GMINA BRAŃSK
17-130 Brańsk, ul. Rynek 8
pow. białski, woj. podlaskie
tel. 085/737-50-31, fax 737-58-04
NIP 523-00-00-040, Reg. 050659013

BP.341-15/10

Dotyczy: postępowania o udzielenie zamówienia publicznego w trybie przetargu nieograniczonego pn.: „Zmiana sposobu użytkowania budynku byłej szkoły na Izbę Tradycji Regionalnej i Rolnictwa w Szmurłach”

OBIEKT:	Izba Tradycji Regionalnej i Tradycji w Szumliach	DATA: 18.08
TYTUŁ RYS:	System Sygnalizacji Włamania i Napadu. Rzut przyziemia.	NR J
PROJEKTANT:	WOJCIECH GRUDZIŃSKI	UPR. NR BL138/92
WSPÓŁPRACA:		POD

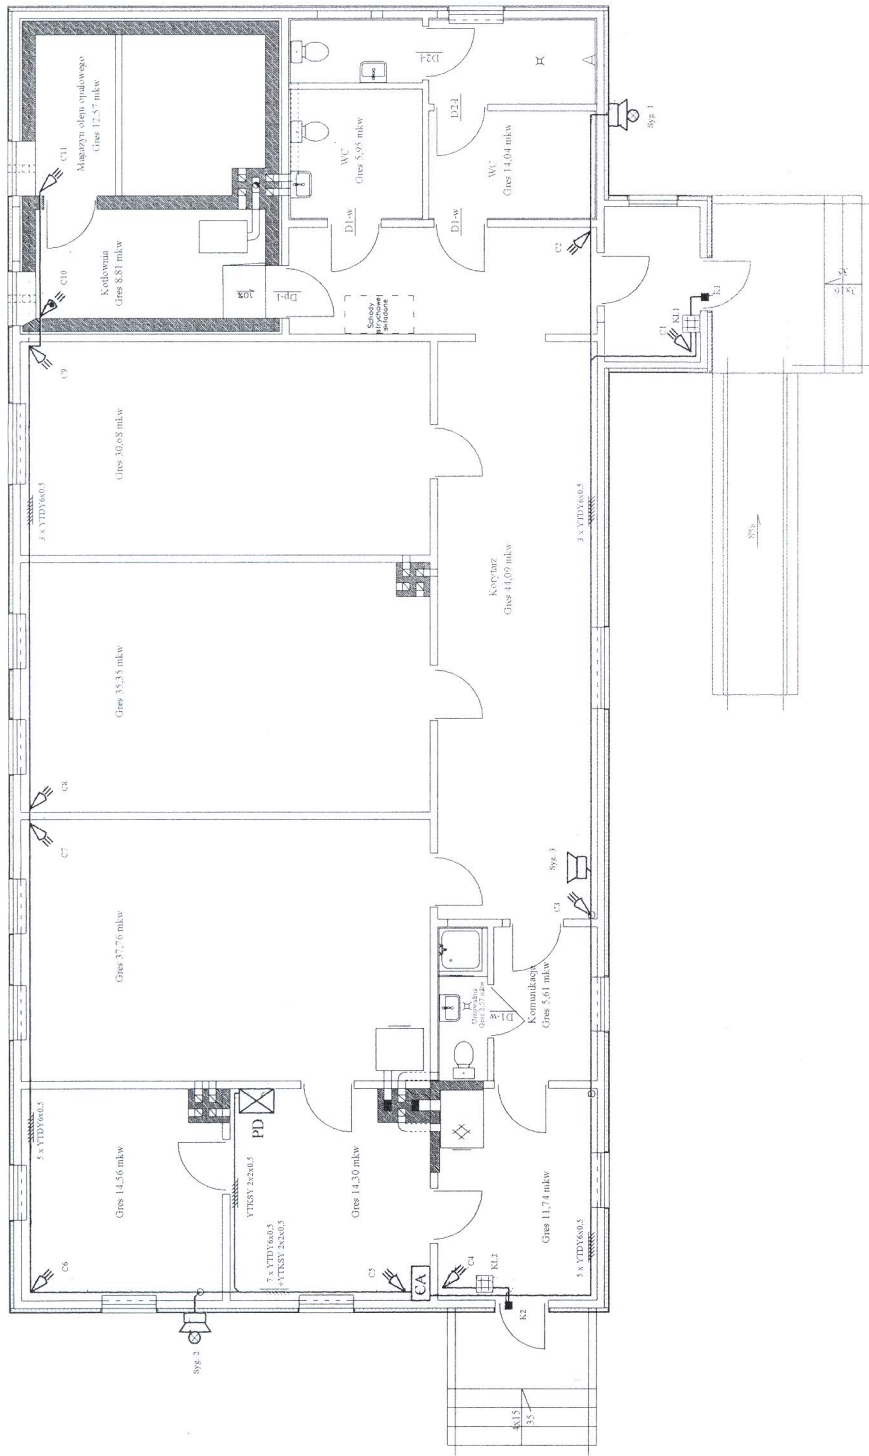
Pyt 11. Zwracam się do Zamawiającego o zamieszczenie projektu wykonawczego instalacji SSWiN na jednym arkuszu.

Odp. W załączeniu na jednym arkuszu.

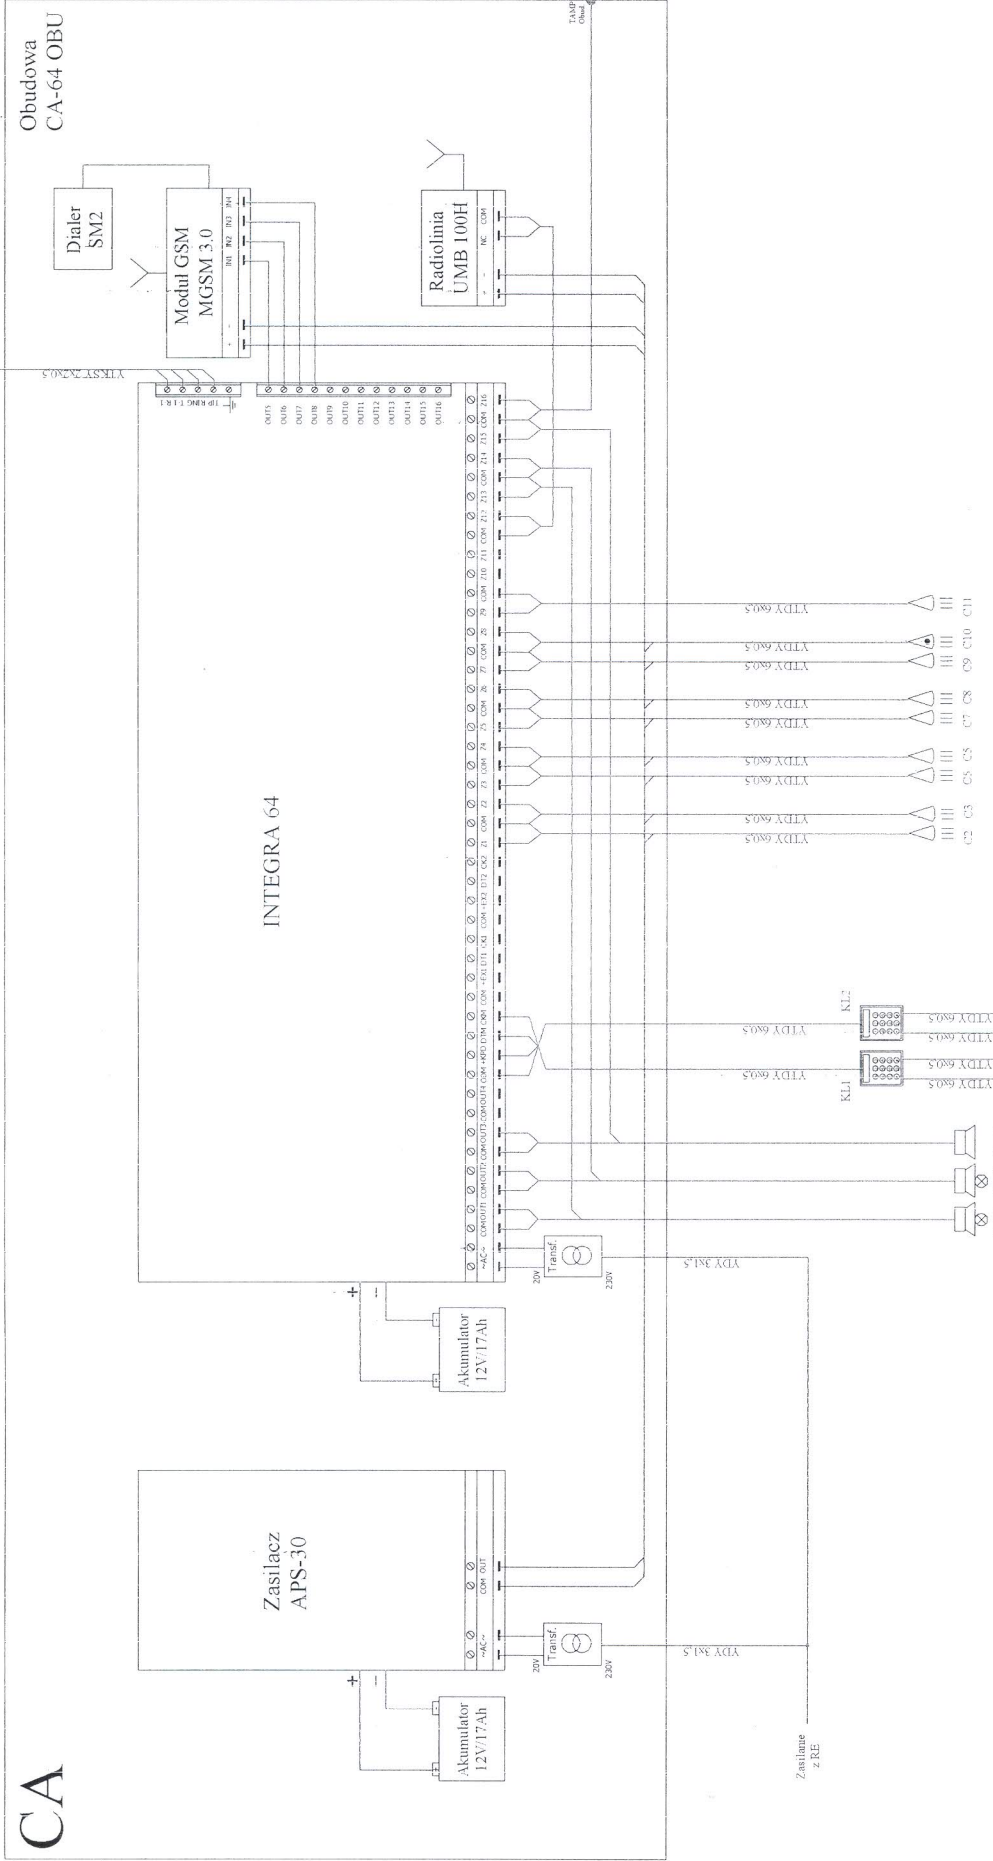
Pyt 12. Zwracam się do Zamawiającego o zamieszczenie schematu blokowego instalacji SSWiN na jednym arkuszu.

Odp. W załączeniu na jednym arkuszu.
